**REGULERINGSPLAN SAMMENKNYTNING AV BJØRKLUNDVEIEN
OG VESTERVEIEN. MERKNADSBEHANDLING**

Utvalgssaksnr	Utvalg	Møtedato
067/15	Formannskapet	11.06.2015
018/15	Kommunestyret	18.06.2015

Under følger et sammendrag av merknadene med kommentar fra administrasjonen. Merknadene kan i sin helhet lastes ned fra kommunens internettside.

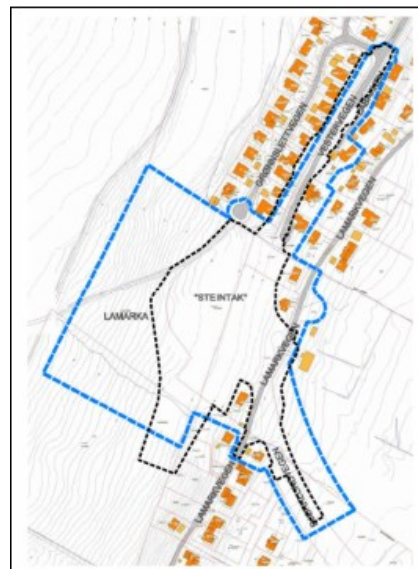
- 1.2. Hovedhensikten med reguleringsplanen er å legge til rette for sammenkobling av Bjørklundveien og Vesterveien for kjøretøy og myke trafikanter, samt nytt boligområde /adkomst til ubebygde områder ovenfor Lamarkafeltene. Sammenknytning vist med rød strek i kartet til høyre.

Planområdet begrenses slik vist med svart stiplet strek i kartet til høyre.

Alt. 1: Total bredde 13,4 – 13,8m, der det kan opparbeides hage på ca 2,9 m på kulverttaket.
Kjørebane 2x3 m, 2 fortau med bredde 2,5m hvorav ett av fortauene ligger i kulvert.

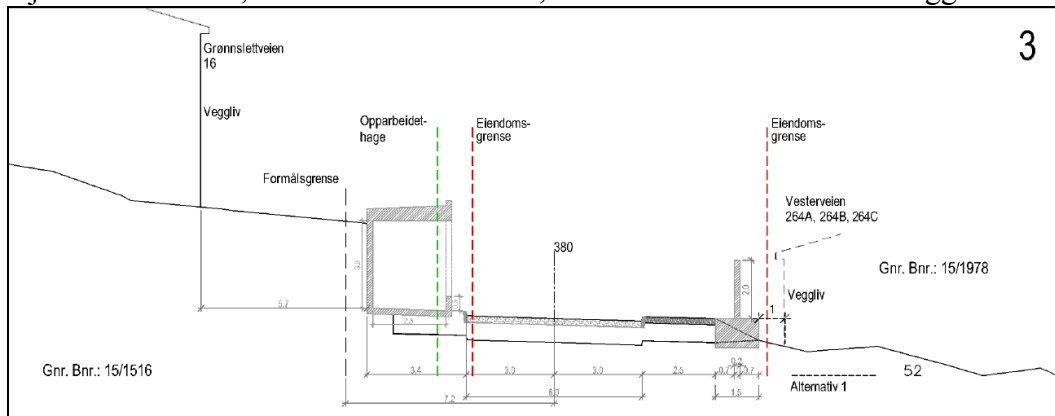
- Alt. 1, med bygging av kulvert er en svært dyr løsning, men vil gi mindre reduksjoner i utearealet for eiendommene i Grønnslettveien. Kan by på problemer i forhold til spesielt vintervedlikehold. Det vil si at dette er et økonomisk spørsmål.

Alt 2: Total bredde 12,8 – 13,2 m, kjørebane totalt 6 m og tosidig fortau på 2,5 m, vertikal mur

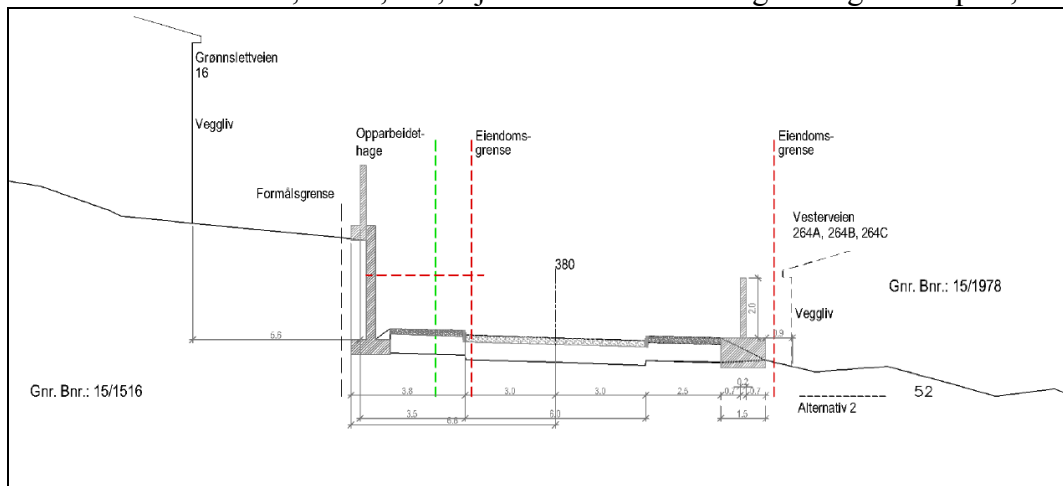
- Alt. 2 er et estetisk spørsmål fordi rett mur er mindre estetisk tiltalende enn skrå mur, men beslaglegger mindre areal fra boligene
- Alt. 3 har ensidig fortau, men inn mot muren vil det måtte være grøft til snøopplag, når det ikke er fortau, slik at det bare representerer en liten forskjell i arealbehov til veiformål.

Lengdeprofil for alle alternativene på strekningen kryss med «Prestdalsveien» - kryss Grønnslettveien

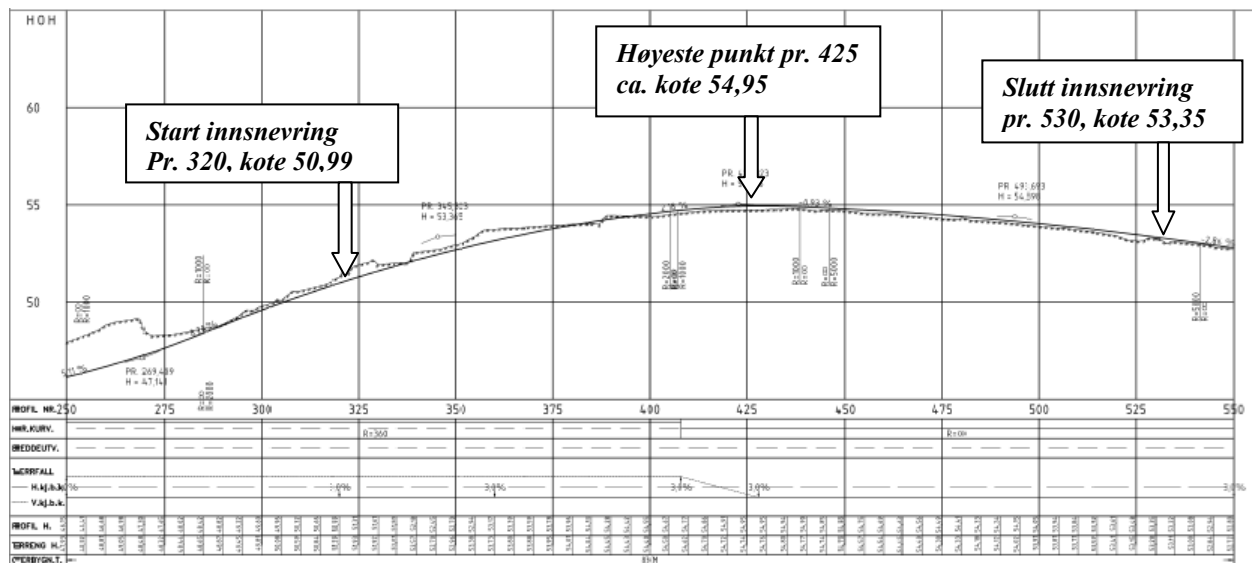
- Alt 4 representerer en løsning som beskjerer eiendommene i liten grad. Derimot vil både trafikksikkerheten for myke og harde trafikanter reduseres. Redusert hastighet til 30 km/t gir ikke bedre sikt i området som innsnevres i bredde. Det er uheldig trafikksikkerhetsmessig med en slik markant standardendring på en vei som i overordnet planverk er tiltenkt en hovedvei-rolle i overskuelig fremtid. Dersom Alt. 4 velges må det derfor arbeides med løsninger som ivaretar trafikksikkerheten, siktforhold og myke trafikanter. Det er relativt bratt mellom Lamarkveien og Vesterveien, dette gjør at Bjørklundveien blir bratt opp til Vesterveien, med en bakketopp i pr. 425, ved eiendommen gnr. 15 br.2057, mens innsnevringen ligger mellom pr. 320 og pr. 530.

Dette vil kunne føre til trafikkfarlige situasjoner på grunn av den manglende sikten ved valg av dette alternativet. Situasjonen vil sannsynligvis forsterkes om vinteren når veien blir ytterligere innsnevret på grunn av snøforholdene. Det vil også være da man vil ha «god fart» for å sikre at man kommer opp bakken.

Planforslagene som foreligger viser en vei som følger eksisterende vertikalkurvatur, men det kan kanskje være mulig å senke veien noe over høybrekket og slik gi bedre siktforhold. En slik endring vil også føre til høyere mur mot Grønnslettveien, men bedre avkjørselsforhold for boligene på nedsiden av veien. Det vil også kunne medføre behov for endringer av vann- og avløpsledninger i området. Dette er imidlertid forhold som ikke er utredet, men det kan være mulig å gjøre vurderinger i prosjekteringsfasen. Dette må det eventuelt åpnes for i bestemmelsene. En slik senkning vil være positiv for stigningsforholdene i alle alternativene.
